PRODUKT P	AVD: 3 2	GRUPP 34
BETR. Rättelser Tändsystem 240-260 1975-1984		NR. 27
		DATUM Dec. 84

Service meddelande

Detta meddelande ändrar följande Servicehandbok, Reparation och underhåll, Avd 3(34) Tändsystem sid. 28 och 56.

B4

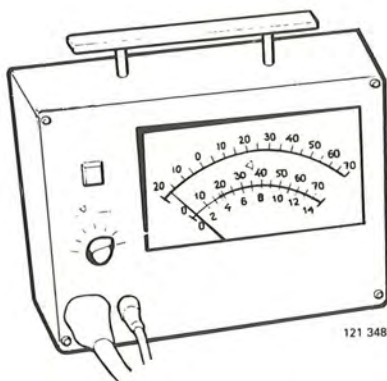
Tyvärr har det blivit fel på sidan 28 och 56. För in nedanstående ändringar i boken.

Justera slutningsvinkeln till 59–65°

Använd Volvo Monotester eller motsvarande.

Är slutningsvinkeln för liten måste avståndet mellan brytarkontakterna *ökas*, är vinkeln för stor *minskas* avståndet. *minskas* *ökas*
